**RELATÓRIO DE FISCALIZAÇÃO TÉCNICA DOS SISTEMAS DE ÁGUA E
ESGOTO DO MUNICÍPIO DE
BROTAS**

PRESTADOR: SERVIÇO AUTÔNOMO DE ÁGUA E ESGOTO DE BROTAS – SAAEB

Relatório R4 – Continuação do Diagnóstico e Não Conformidades

Americana, junho de 2017

Descrição: Poço BROA Rua Tizio

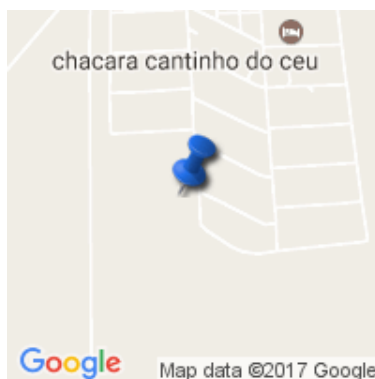
Item 2.1: A área não está devidamente cercada (Art. 2º da Lei Federal 11.445/2007). Prazo: Em até 180 dias

Item 2.4: Ausência de identificação da área (Art. 2º da Lei Federal 11.445/2007). Prazo: Em até 180 dias

Item 2.11: Captação de água sem outorga (Art. 12 da Lei Federal nº 9433/1997 e Art.12 da Lei estadual nº 7.663/1991). Prazo: Em até 180 dias

Item 2.12: Existência de vazamentos aparentes (Art. 2º da Lei Federal 11.445/2007). Prazo: Imediato

Informações complementares: Outorga protocolada. A cerca está em fase de licitação. O poço deve ser clorado e fluoretado.

Descrição: Poço Broa Subprefeitura

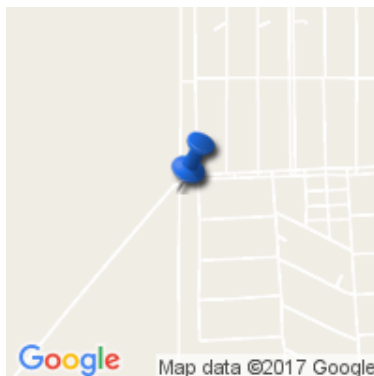
Item 2.4: Ausência de identificação da área (Art. 2º da Lei Federal 11.445/2007). Prazo: Em até 180 dias

Item 2.12: Existência de vazamentos aparentes (Art. 2º da Lei Federal 11.445/2007). Prazo: Imediato

Informações complementares: Deve-se fluoretar o poço.

Item 4.7

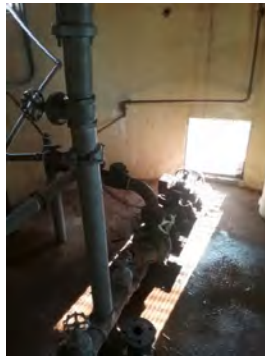
Item 4.7: Drenagem inadequada de água de lubrificação de gaxetas (Art. 5.5.2.1 da NBR 12214/1992). Prazo: Em até 180 dias

Item 4.8

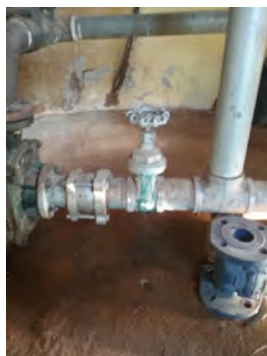
Item 4.8: Existência de vazamentos aparentes (Art. 2º da Lei Federal 11.445/2007). Prazo: Imediato

Informações complementares: Recomenda-se verificar se as bombas funcionam automaticamente, e se não, o motivo.

Descrição(1): Reservatório

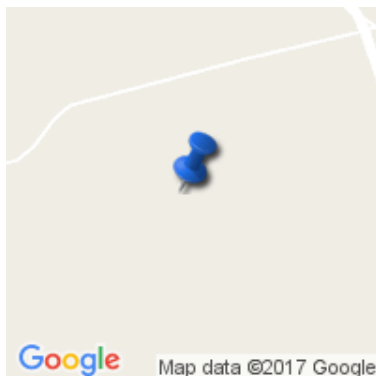
Item 6.1: A área não está devidamente cercada (Art. 5.16.8 da NBR 12217/1994). Prazo: Em até 180 dias

Item 6.2: Ausência de identificação da área (Art. 2º da Lei Federal 11.445/2007). Prazo: Em até 180 dias

Item 6.10: O reservatório sem tampas de inspeção em boas condições (Art. 5.13 da NBR 12217/1994).
Prazo: Imediato

Item 6.11: Reservatório sem medidor de nível (Art. 5.15 da NBR 12217/1994). Prazo: Em até 180 dias

Item 6.13: Reservatório sem tubulação de ventilação (Art. 5.14 da NBR 12217/1994). Prazo: Em até 180 dias

Informações complementares: Será substituído por outro, em outro local; processo está em fase de desapropriação. SAAEB tentou automatizar, mas o painel solar foi roubado.

Descrição(1): Reservatórios BROA

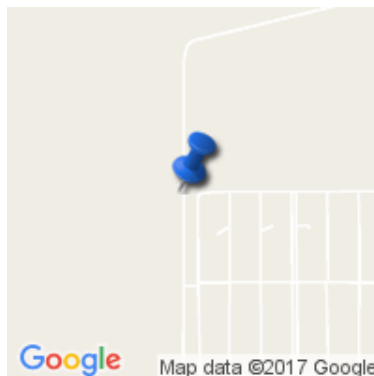
Item 6.1: A área não está devidamente cercada (Art. 5.16.8 da NBR 12217/1994). Prazo: Em até 180 dias

Item 6.2: Ausência de identificação da área (Art. 2º da Lei Federal 11.445/2007). Prazo: Em até 180 dias

Item 6.3: Existência de vazamentos aparentes nas instalações (Art. 2º da Lei Federal 11.445/2007). Prazo: Imediato

Informações complementares: O reservatório menor estava extravasando. Deve-se trancar a área. Os reservatórios são interligados.
